AUTORIDAD NACIONAL DE LICENCIAS AMBIENTALES - ANLA -

RESOLUCIÓN N° 00133 (06 de febrero de 2018)

“Por la cual se efectúa una evaluación y control ambiental”

Imagen. Localización red piezométrica en área de aferencia del túnel de “La Paz”.

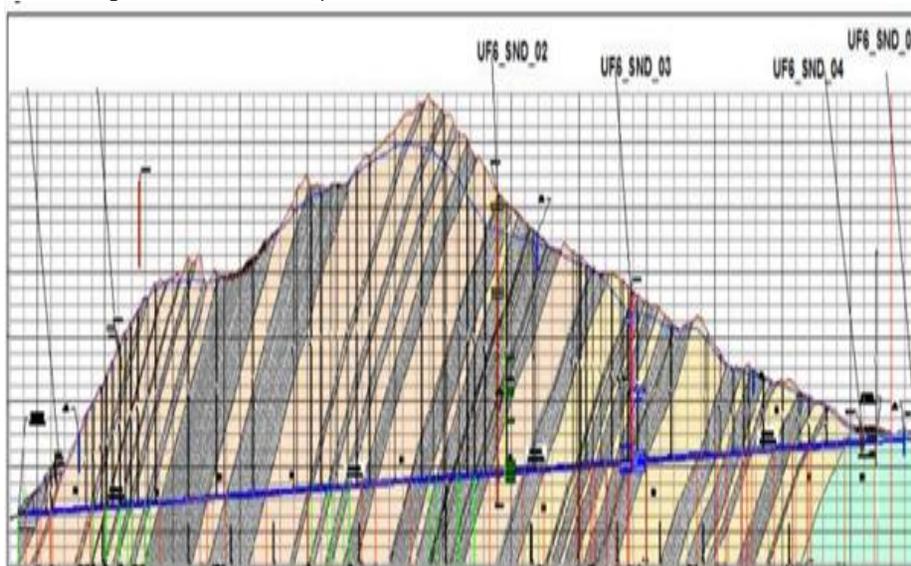
Asimismo, se pudo evidenciar que los piezómetros se localizan hacia el costado oriental del túnel, entre el K90+220 a K91+596, como se observa en la siguiente imagen:

Adicionalmente, haciendo revisión de la localización de los 4 piezómetros con respecto a la línea teórica del nivel freático, se considera que estos se desarrollan a profundidades mayores a los 30 metros permitiendo la

De acuerdo con la información remitida por la Concesionaria Ruta del Cacao S.A.S, no se desarrolló la red piezométrica para el área aferente al túnel de “La Paz”: entre el K88+430 al K90+220 (costado occidental), debido a las condiciones topográficas de la serranía de la Paz, teniendo presente que:

Se considera que la información remitida cumple con los requerimientos establecidos en el numeral 1 Artículo Cuarto de la Resolución 0763 del 30 de junio de 2017, no obstante, se determina necesario incluir como obligación adicional la implementación de medidas que permitan complementar la red piezométrica aprobada, en el sentido de incluir 2 piezómetros adicionales en el primer tercio del túnel, área que permite accesibilidad relativa de acuerdo con lo observado en la visita de campo; dichos piezómetros se deben localizar en la zona del portal de entrada y en un punto donde se intervengan las Areniscas y arcillolitas de la formación “La Paz” (Tel).

Imagen Complementación de la red piezométrica en área de aferencia del túnel de “La Paz” para su segundo tercio.

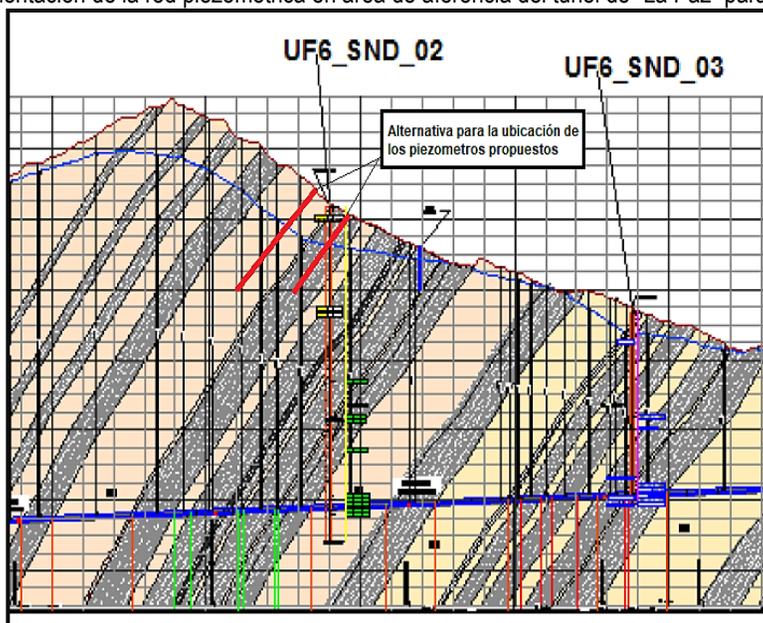
Adicionalmente, para el segundo tercio del túnel se considera que la empresa deberá ubicar 2 puntos de monitoreo (piezómetros inclinados) en un área cerca al piezómetro UF6_SND_02, con el fin de monitorear el comportamiento del nivel estático para las areniscas y arcillolitas de la unidad hidrogeológica Acuífero Fm. La Paz durante cada una de las etapas del proyecto.

Es importante especificar que la profundidad de los piezómetros no va hasta la clave del túnel, ya que la finalidad de estos puntos es monitorear las variaciones de la unidad hidrogeológica Acuífero Fm. La Paz. Estas variaciones de acuerdo con los datos del piezómetro UF6_SND_02 van desde 40 m a 62,7 m, lo cual indicaría que la profundidad a la que deben ir estos puntos de monitoreo no superaría los 100 m de profundidad.

En la siguiente figura se muestra un ejemplo de la posible ubicación de estos puntos de monitoreo.

1. Complementar la red piezométrica, mediante la implementación de 4 puntos de control adicionales, instalando para el primer tercio del túnel “La Paz”, un (1) piezómetro en la zona del portal de entrada y un (1) piezómetro en un punto donde se intervengan las Areniscas y arcillolitas de la formación “La Paz” (Tel); asimismo instalar, dos (2) piezómetros inclinados en el segundo tercio del túnel “La Paz” en un área cerca al piezómetro UF6_SND_02, en la dirección del buzamiento de las areniscas y arcillolitas de la unidad hidrogeológica Acuífero Fm. La Paz durante cada una de las etapas del proyecto y allegar los soportes en los respectivos ICAS
